東通原子力発電所1号炉審査資料	
資料番号	A1-CA-0083(改1)
提出年月日	2021年1月21日

東通原子力発電所
基準地震動策定のうち地下構造の評価について
(コメント回答)

2021年1月21日
東北電力株式会社

審査会合におけるコメント

### (7) 岩盤分類〔原子炉建屋から西側の岩盤分類図(鉛直断面(Y-Y' 断面西側延長))〕

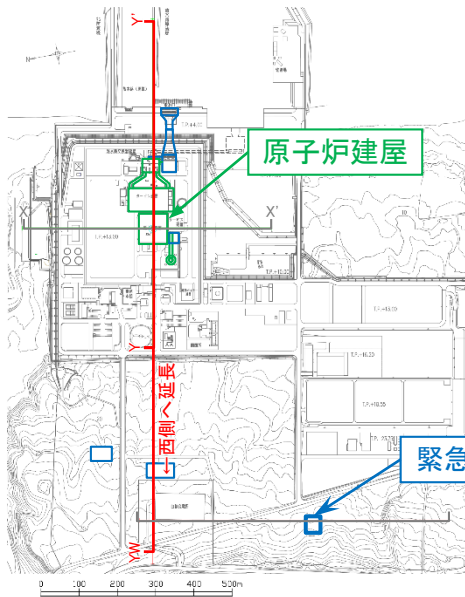
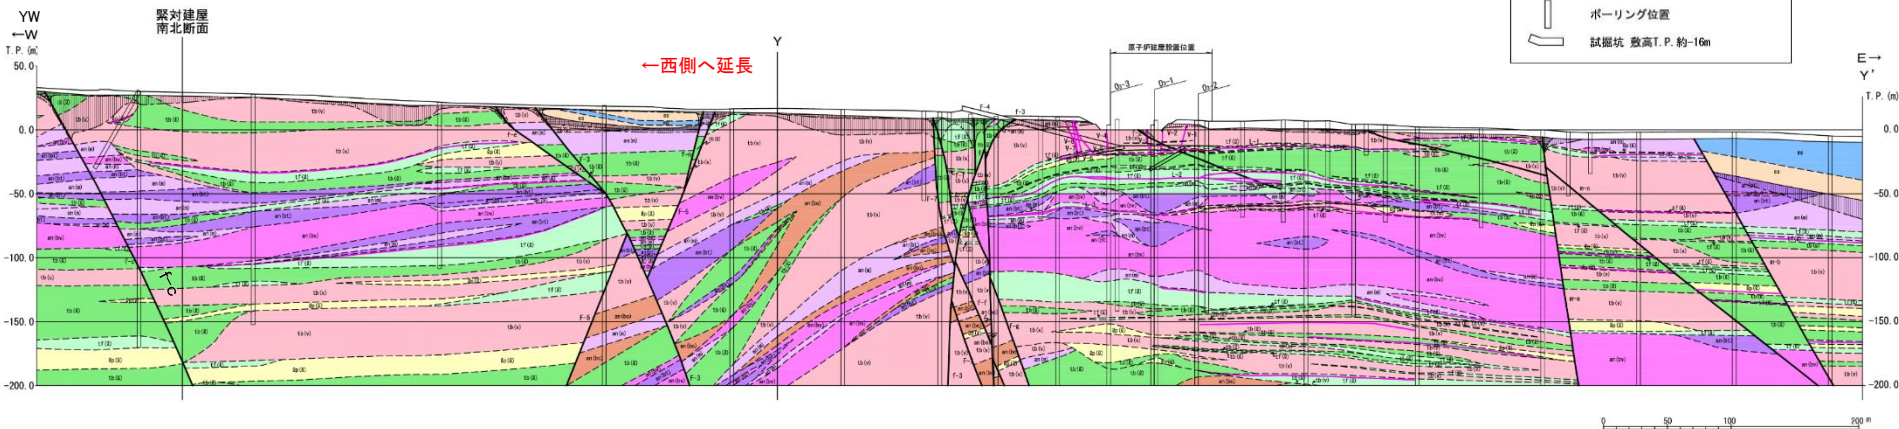
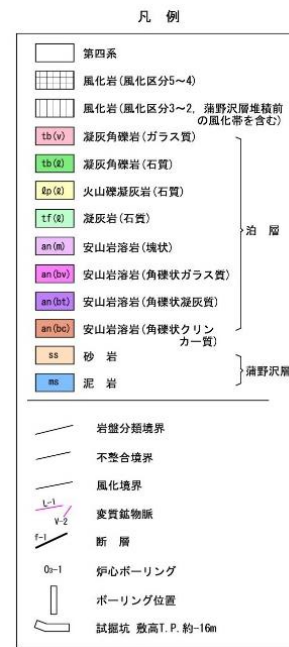
No.	コメント時期	コメント内容	今回ご説明資料の掲載箇所
S174	2020年10月2日 第902回審査会合	緊急時対策建屋付近の地下構造(速度構造)について、説明性向上の観点からY-Y'断面を西側に拡張して示すこと。	本資料 p.22-23, p.34-35 補足説明資料 p.40-46

- Y-Y'断面(岩盤分類図)を西側に拡張した岩盤分類図, 緊急時対策建屋付近の岩盤分類図を追記した。
- 上記断面の速度層区分図を追記した。

➤ 原子炉建屋から西側の岩盤分類は、原子炉建屋と同様に概ね水平な成層構造をなす。
